# Parque Eólico de Cabeço Gordo

ADITAMENTO

Resposta Pedido Elementos Adicionais

Maio de 2019

**Figura 1 - Esboço morfológico do Maciço Calcário Estremenho e região envolvente.**

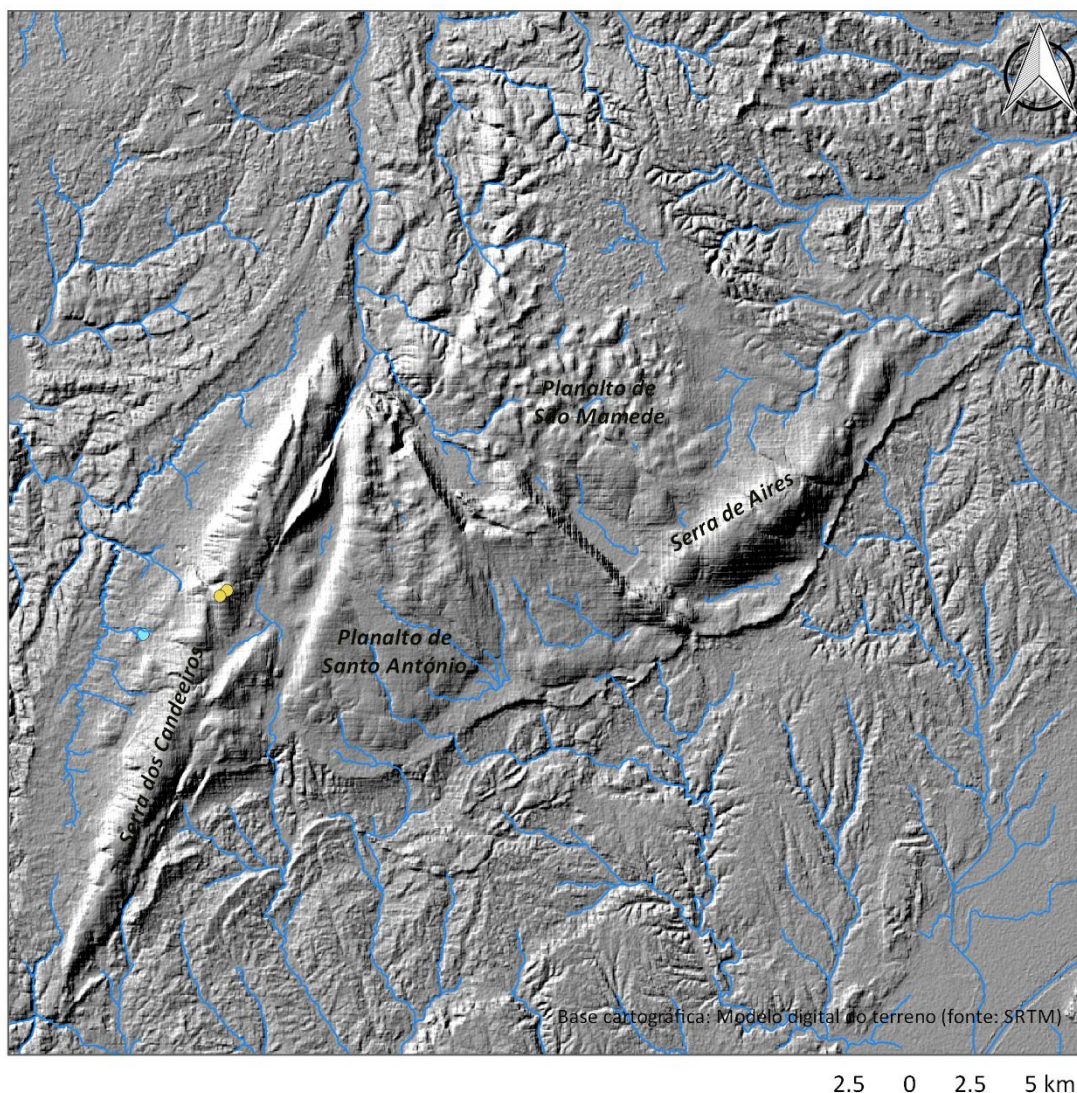
2.1.1 Caracterizar a geomorfologia cársica a nível regional e local, tendo em conta que o Maciço Calcário Estremenho integra o mais importante repositório das formas e processos cársicos a nível nacional. Apesar de ser referido que foi efetuado um levantamento de campo com registo fotográfico, não é caracterizada a geomorfologia cársica da área de implantação, nem a de nível regional.

A área de Projeto localiza-se junto do limite oeste da unidade geomorfológica de limites bem definidos, designada por Maciço Calcário Estremenho (MCE), a qual constitui o maior afloramento de calcários sedimentares de Portugal, mais precisamente sobre o anticlinal da Serra dos Candeeiros.

O Maciço Calcário Estremenho, de morfologia cársica, encontra-se dividido em três regiões: a Serra dos Candeeiros (onde se situa o Projeto), o Planalto de Santo António e o Planalto de São Mamede e a Serra de Aire. Estas três regiões encontram-se separadas por dois expressivos sulcos tectónicos. O de Rio Maior – Porto de Mós, onde se formou a depressão de Mendiga e, o de Porto de Mós – Moitas Venda, onde se formaram as depressões de Alvados e de Minde.

As estruturas cársicas no Maciço Calcário Estremenho são abundantes em número e em tipologia. Destacam-se os algares (e.g. Manga Larga, Talhinhos, Viso, Gralhas VII, Pena, Aderneira, Vale da Pena, Marradinhas II, etc.), os poljes (e.g. Mira-Minde, Alvados, Mendiga), os campos de lapiás (e.g. Cabeço da Chainça, Cabeço das Fontes, etc.), as dolinas (e.g. Covão Castanho, Faia, Covão de Oles, etc.), as células cársicas (e.g. Chão da Mendiga, Chão da Marinha, Cabeça Veada, etc.) e as lapas (e.g. Galinha, Ovelha, Mouração, etc.).

Relativamente próximo da área de Projeto ocorre um “canyon” cavado nos calcários do Dogger preenchido por formações do *Malm* resultante da fossilização de uma topografia cársica por uma série de fácies continental e salobra do *Malm* (Camarate França & Zbyszewski, 1963). Na Serra dos Candeeiros a sua vertente sul é considerada uma arribas fóssil e a vertente oriental exhibe orientação NNE, paralela ou coincidente com o alinhamento diapírico de Rio Maior – Porto de Mós. Na base destas escarpas existem, nalguns locais, brechas consolidadas (IGM, 2000).

No topo da Serra dos Candeeiros, ao longo do troço superior do Vale da Malhada, algumas dolinas de diâmetro apreciável como o Covão Castanho, instalaram-se na superfície mais elevada da serra. Os algares são as cavidades subterrâneas mais frequentes, mas também ocorrem algumas lapas onde se pode observar vestígios de galerias que testemunham paleocirculações relacionadas com a superfície mais elevada (IGM, 2000).

O polje da Mendiga (a nascente da área de Projeto) é uma depressão que se estende ao longo do bordo leste do bloco abatido entre o planalto de Santo António e a Serra dos Candeeiros. Na sua parte mais larga, no paralelo de Mendiga, tem cerca de 2,5 km, mas 7 km a norte, em Serro Ventoso. A largura do fundo é inferior a 500 m. Este é em geral rochoso e a maior espessura de sedimentos localiza-se junto à

escarpa de falha da Costa da Mendiga, no sulco sinclinal que se estende desde Serro Ventoso até Lagar Novo, e em Arrimal (IGM, 2000).

Os aerogeradores localizar-se-ão em áreas de inclinação moderada, entre 17 e 29% de declive. O ponto de receção localizar-se-á em região com declive mais suave (5%). Os aerogeradores localizar-se-ão ainda junto da linha de cumeadas da Serra dos Candeeiros (Figura 1), a qual exhibe na proximidade da área de Projeto, cotas compreendidas entre 532 e 549. Nesta última, localização o vértice geodésico “Cabeço Gordo”. A drenagem superficial dá-se, *sensu lato*, para Oeste.

De acordo com o Plano de Ordenamento do Parque Natural das Serras de Aire e Candeeiros (POPNSAC), aprovado pelo Resolução do Conselho de Ministros n.º 57/2010, de 12 de agosto, as áreas de Projeto não se sobrepõem às áreas identificadas no Anexo I do regulamento do POPNSAC. Contudo, salienta-se o facto de, entre os aerogeradores e o ponto de receção, existir o sítio de especial interesse geológico denominado de “Dolina da Faia”, que não será afetado pelos elementos de Projeto.

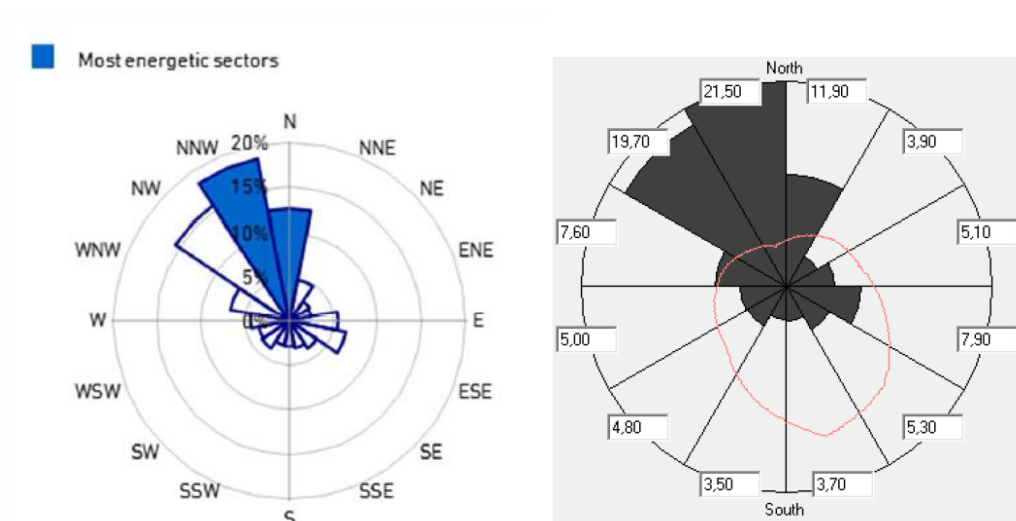
2.5.2 Caracterizar o vento na zona do projeto com identificação da fonte dessa informação (frequências relativas de velocidade de vento por rumo, à altura dos rotores ou aproximada – médias mensais; frequências relativas de direção do vento à altura dos rotores ou aproximada – médias mensais).

Os dados de vento utilizados foram os disponibilizados pelo cliente, nomeadamente o relatório do estudo de viabilidade do INEGI, que recorreu a dados recolhidos entre Março de 2009 e Fevereiro de 2010 com uma estação MJ136 próximo da área do projeto, e que conduziu à seguinte rosa dos ventos (figura do lado esquerdo), tendo a mesma sido convertida para o formato do programa de cálculo CadnaA (figura do lado direito):
